地下一层地下室平面图

变更后

工程名称:
信和广场-地下室

图名:
地下一层平时平面图

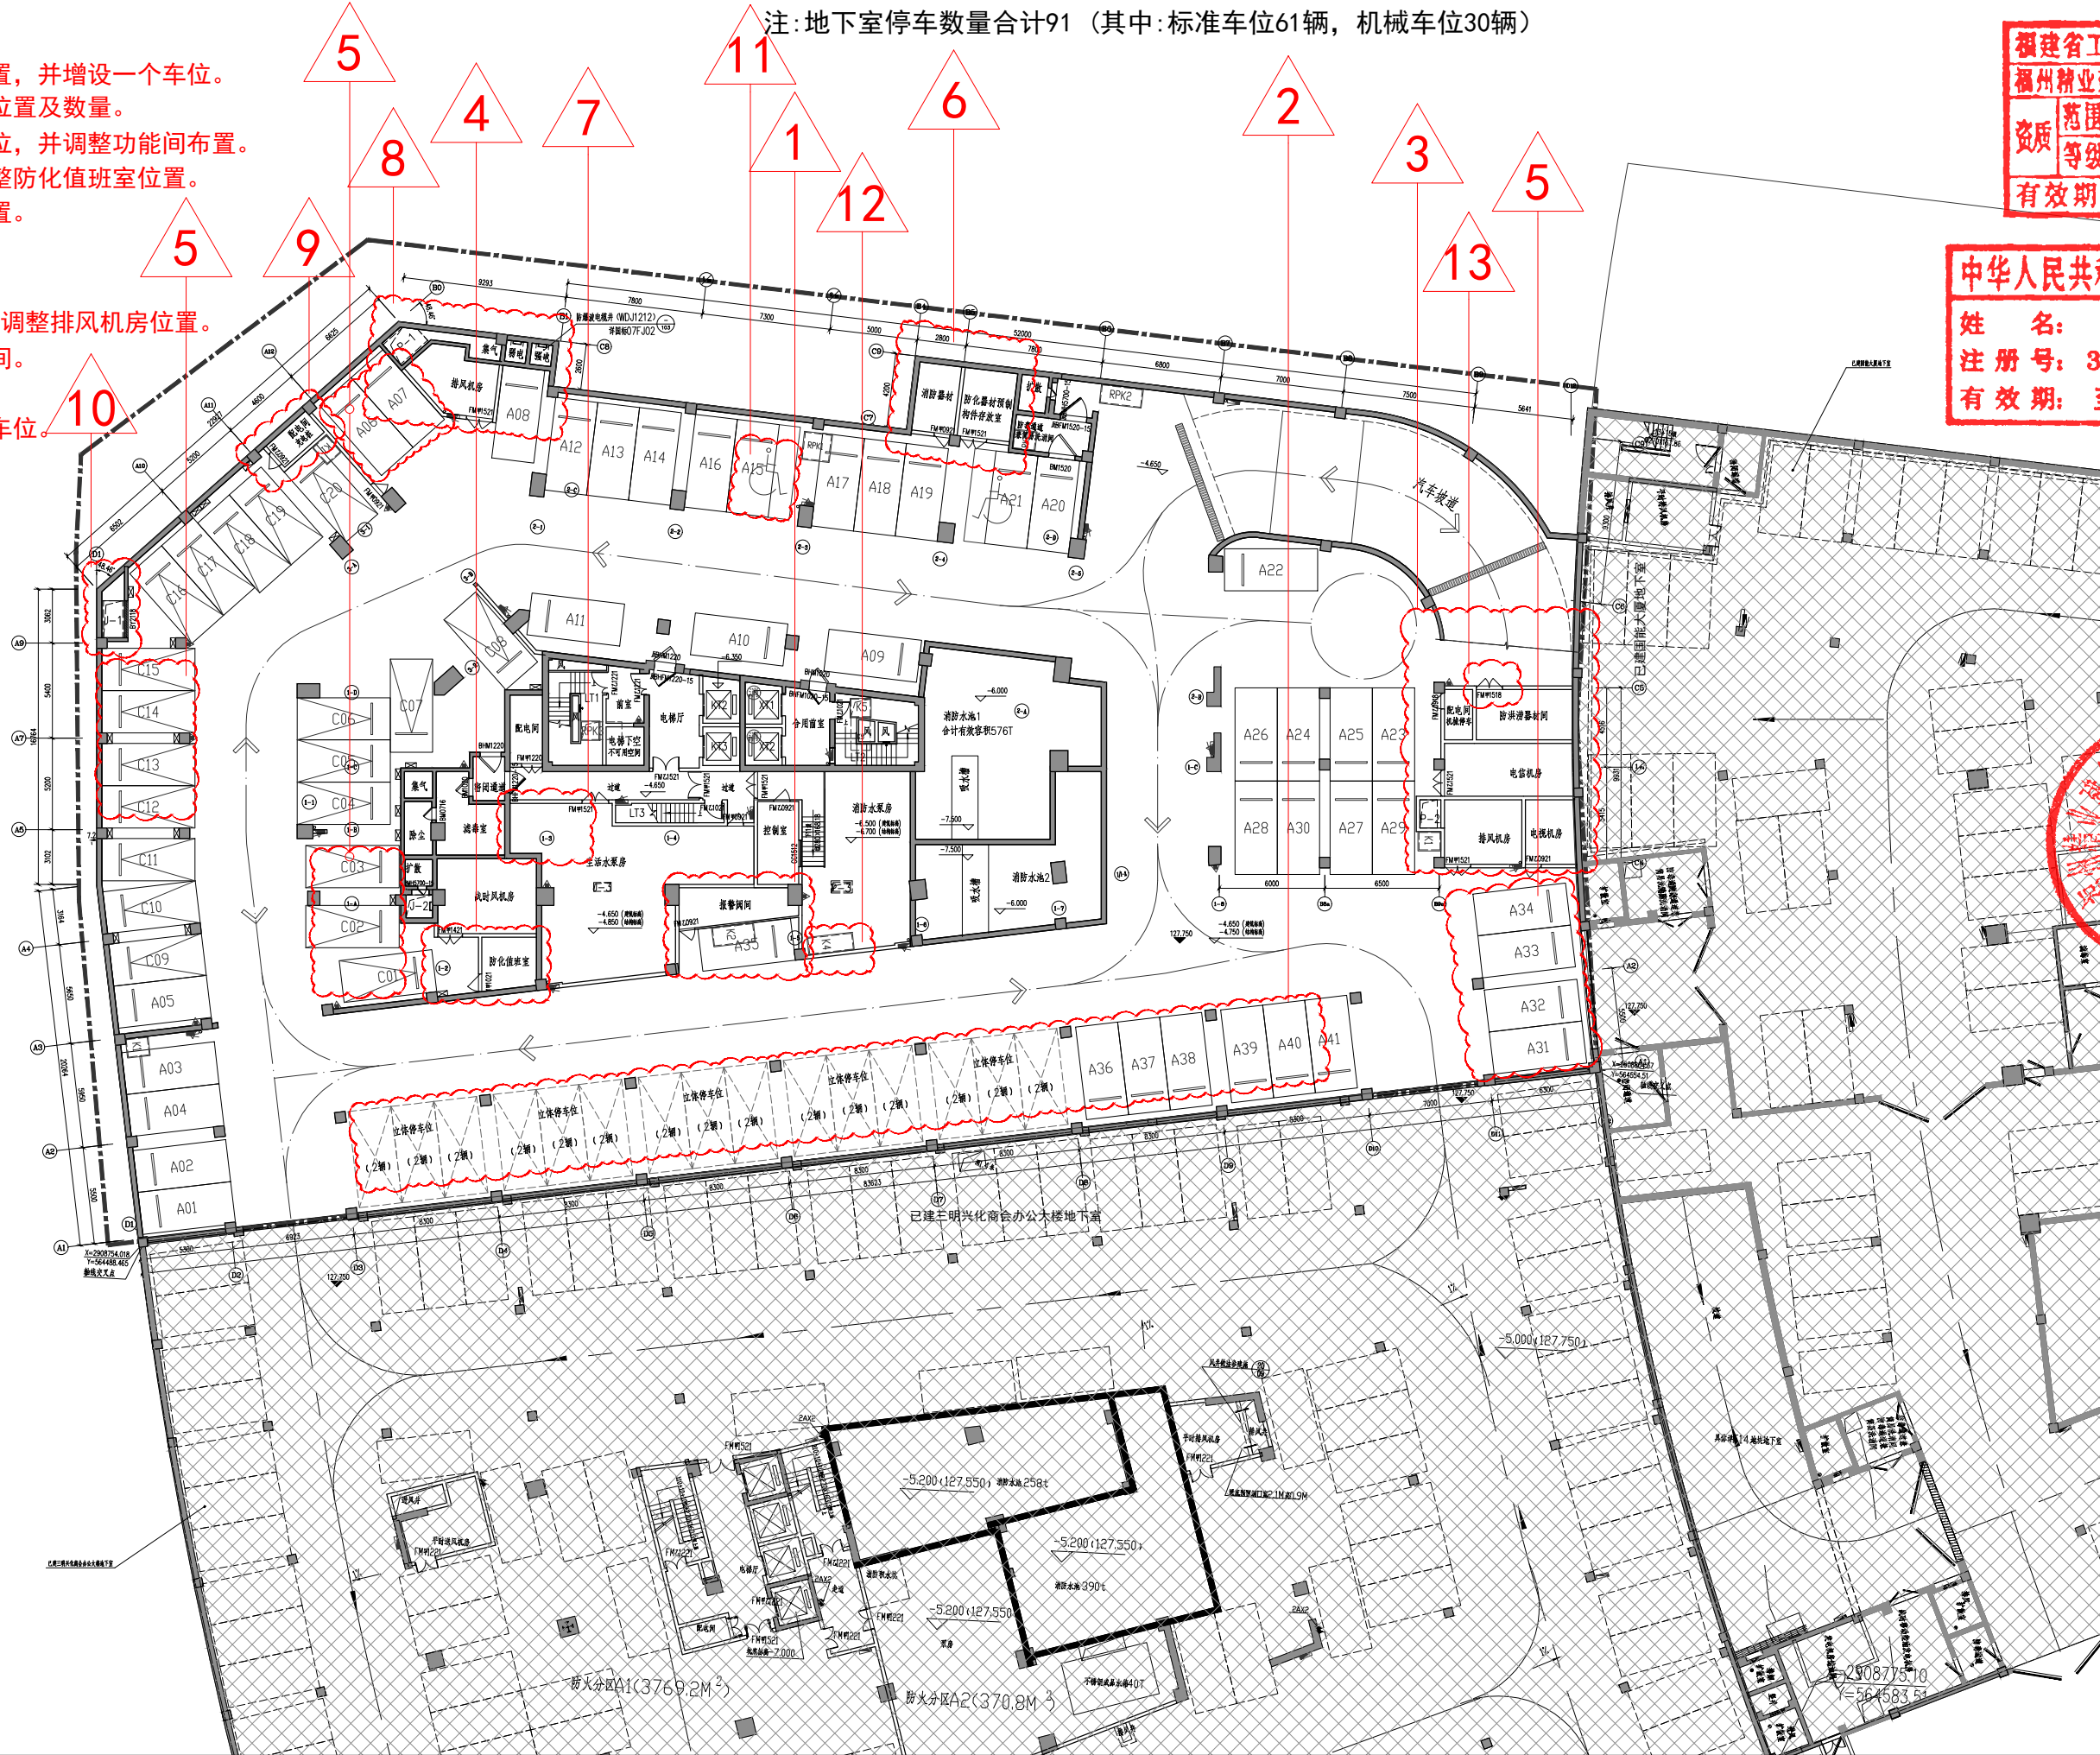
- 1、调整报警阀间位置, 并增设一个车位。
- 2、调整立体停车位位置及数量。
- 3、取消坡道底下车位, 并调整功能间布置。
- 4、取消配电间, 调整防化值班室位置。
- 5、调整车位位置布置。
- 6、增设消防器材室。
- 7、取消加压机房。
- 8、取消消防器材室, 调整排风机房位置。
- 9、增设充电桩配电间。
- 10、增设J-1进风井。
- 11、更改为无障碍停车位。
- 12、新增K4集水坑。
- 13、新增门。
